**Verslag huishoudelijke elektrische installatie op laagspanning en zeer lage spanning****Algemeen:**

Referentie: 003-20260908-04	Datum controle: 08/09/2026
Keurder: 003

Eigenaar:		EAN-code:	Onbekend
Adres installatie:	Onze-Lieve-Vrouwstraat 22 bus 1, 9280 - Lebbeke	Nummer teller(s):	Onbekend
		Distributienetbeheerder installatie:	Fluvius
Datum uitvoering installatie:	☐ Vóór 01/10/1981 ☒ Tussen 01/10/1981 en 01/06/2020 ☐ Vanaf 01/06/2020		
Type:	☒ Wooneenheid ☐ Niet-huishoudelijk ☐ PV ☐ Batterij ☐ Laadpaal

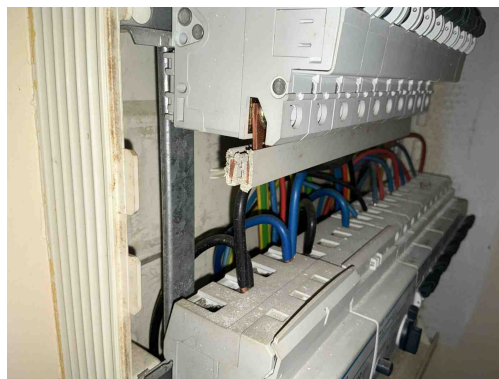
T21 - Het elektrisch materieel is niet geplaatst volgens de voorschriften van de fabrikant/ regels van goed vakmanschap . (Boek 1: 1.4.1.3)

Opmerking: Ophangvijzen bord niet afgedekt, kamaansluiting niet afgedekt

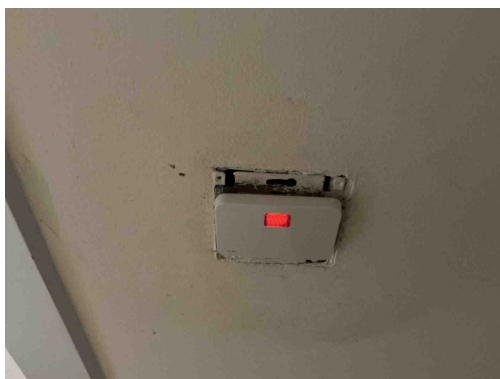
T21 - Het elektrisch materieel is niet geplaatst volgens de voorschriften van de fabrikant/ regels van goed vakmanschap . (Boek 1: 1.4.1.3)

Opmerking: Ophangvijzen bord niet afgedekt, kamaansluiting niet afgedekt

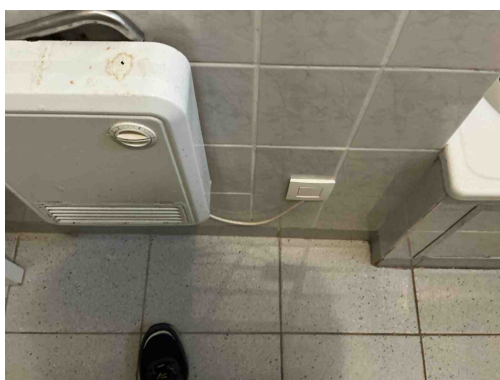
T09 - Bepaalde contactdozen en/of schakelaars zijn beschadigd (Boek 1: 1.4.1.3).

T09 - Bepaalde contactdozen en/of schakelaars zijn beschadigd (Boek 1: 1.4.1.3).

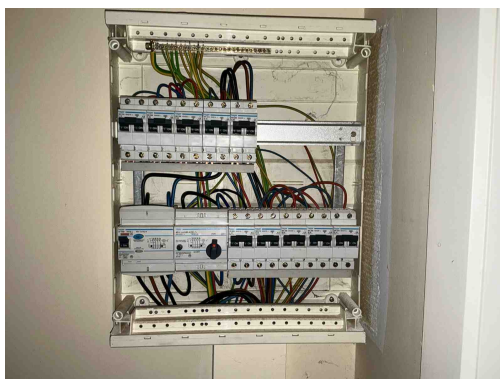
C13 - Onvoldoende bevestiging van de leiding(en) (Boek 1: 5.2.9.5).
